改善箇所説明図

代表機種：RK450

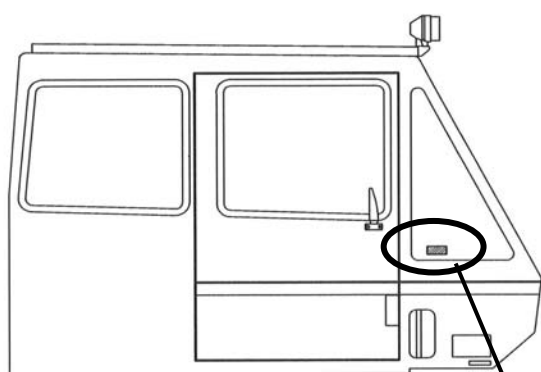
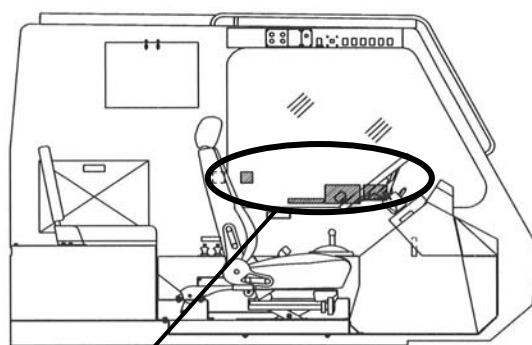
運転者席の両側面ガラス

基準不適合発生箇所

前面ガラス又は側面ガラスに銘板（注意銘板等）を貼付したため道路運送車両の保安基準に適合していない。

全車両、当該銘板を剥がし、必要なものは適合する位置に貼り直す。

識別：外観上、銘板の有無にて容易に識別が可能のため、特別な識別の追加は行わない。
